Opinia Nr 008326

z wyników przeprowadzonych oględzin - ekspertyzy urządzeń grzewczo-kominowych

w budynku przy ul. Głuszycka 29/5 w Walcbrzychu
dotycząca urządzeń grzewczo-kominowych używanych przez

Opinia Nr 008327

opis 08326

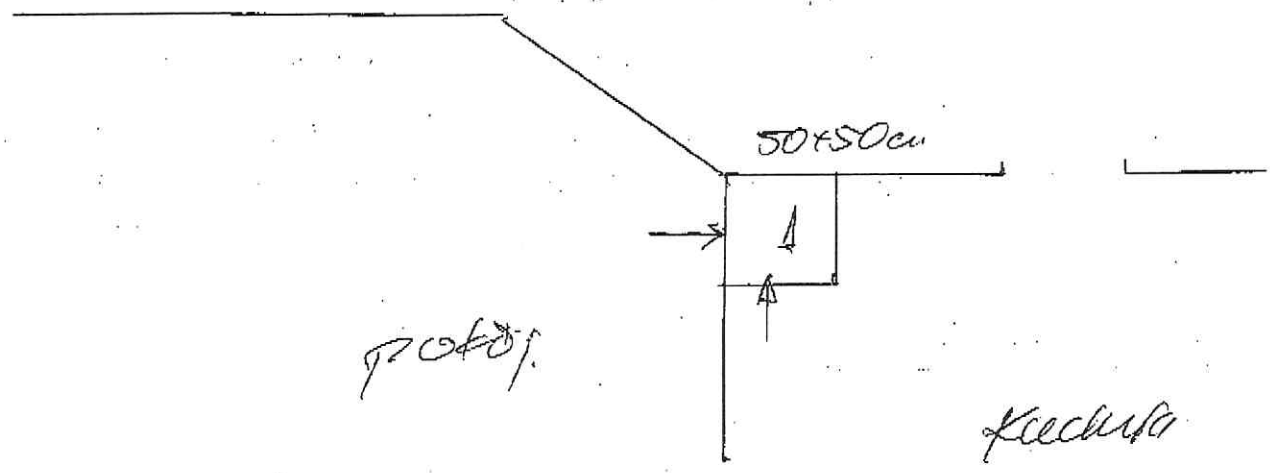
Piec grzewczy w kotłowni może być podłączony do przewodu m. 1. o wym. 50x50cm.
Piec grzewczy w kuchni może być podłączony do przewodu m. 1. o wym. 50x50cm.
Wentylacja wywiewna kuchni rewirantowa mechaniczna - ciąg mechaniczny.
Co ma opór stęły do przewodu m. 1.

Inne uwagi: Uwaga: nauczyciel w kotłowni str. 2. mapa mechaniczne otwory - powinna być wykreślona ściśle, tak jak w instrukcji mechanicznej.

grupa 08324 -

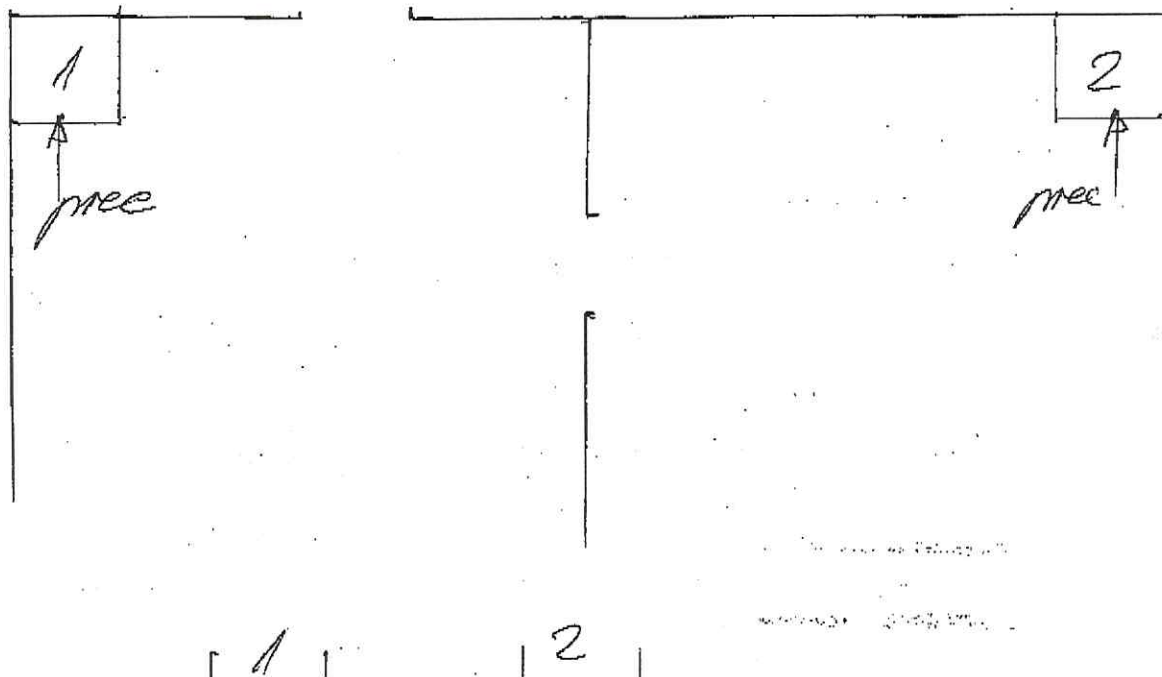
Prze grzewcey w technii może być
podgrzewcy do przewodu m 1 o wym. 50x50cm.
Prze grzewcey w potoku może być
podgrzewcy do przewodu m 2
Należy wykonać wymiary granitocementu
wykonane w/y projektu.
CO na opł. stędy do przewodu w 1.
Siew

Należy zaplanować dymyś powrotny z
zawieszki.
